## Změnový list

**Projekt:** „Zajištění kapacity a kvality SV Pardubice“  
Podprojekt 2 - II.část intenzifikace prameniště Hrobice

<b>Číslo smlouvy:</b>	62/20/SOD
<b>Číslo změnového listu:</b>	2/3
<b>Název změnového listu:</b>	Sanace pomocné studny ČS Čeperka (SO 03)
<b>Datum:</b>	12/2021
<b>Identifikační číslo EIS:</b>	129 300 MZE
<b>Název smlouvy:</b>	Zajištění kapacity a kvality SV Pardubice
<b>Smluvní strany:</b>	
<b>Objednatel:</b>	Vodovody a kanalizace Pardubice, a.s. Teplého 2014 530 02 Pardubice
<b>Zhotovitel:</b>	Společnost ÚV Hrobice Vážní 456 Hradec Králové, 503 14

Předmětem změnového listu je realizace sanace pomocné studny u ČS Čeperka.

Schématický řez pomocnou studní u ČS Čeperka

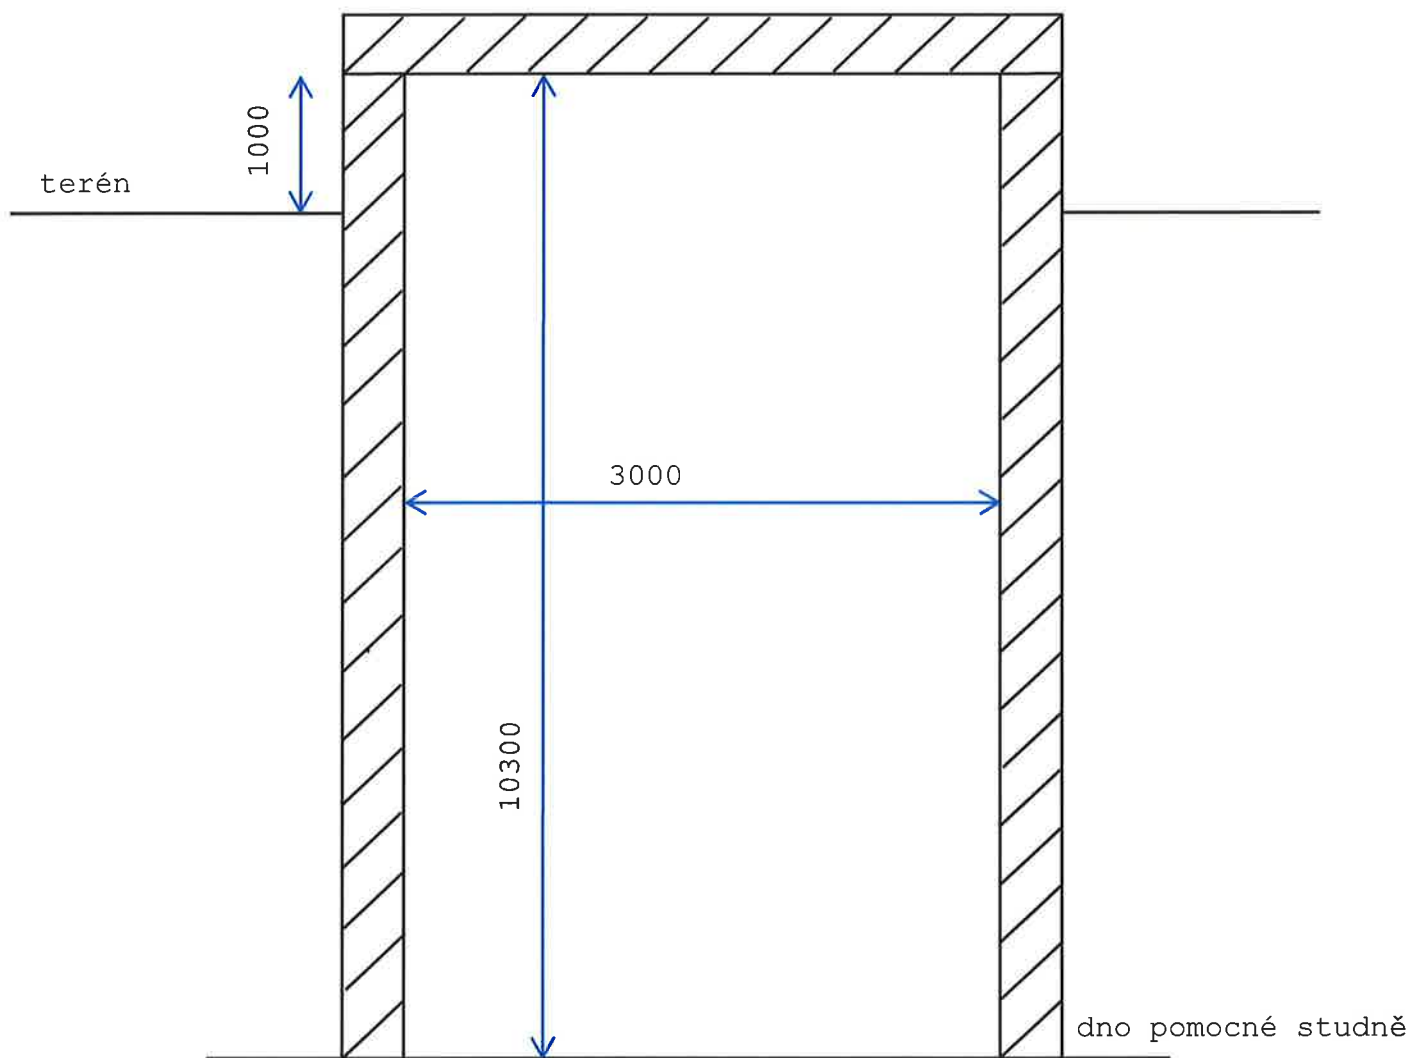
Na základě dodatečného stavebního průzkumu fyzického stavu pomocné studny u ČS Čeperka Objednatel dojde k realizaci sanace betonových konstrukcí pomocné studny u ČS Čeperka.

Sanace bude provedena ve skladbě:

- otryskání stávající betonové konstrukce pomocné studny vysokotlakým vodním paprskem
- ochranný nátěr výztuže
- spojovací můstek
- reprofilace cementovou sanační maltou tl. do 20 mm
- finální hydroizolační vrstva v tl. do 5 mm
